LG Electronics Inc.

Модели : **WD-10160(N/S), WD-80160(N/S)**Покупатель : **LGERI**Произведенные в период : **С марта 2002 по май 2003**Серийные номера : **203KW xxxxx ~ 305KW xxxxx (7228 аппаратов)**

Тема: Превентивная замена платы управления

[Р.В.В (плата управления)]

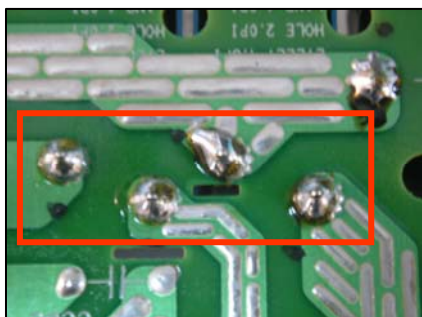
Холодная пайка на тыльной стороне реле может вызвать дефект самопроизвольного отключения или другие проблемы.

[Контакты реле с тыльной стороны]

: Более надежный способ пайки контактов реле (с июня 2003)

: Улучшенный вариант платы управления имеет желтую наклейку с надписью «IMPROVED».

Если дата производства платы ДО ИЮНЯ 2003 года (Н. 030603), то следует заменить плату управления на модифицированную.
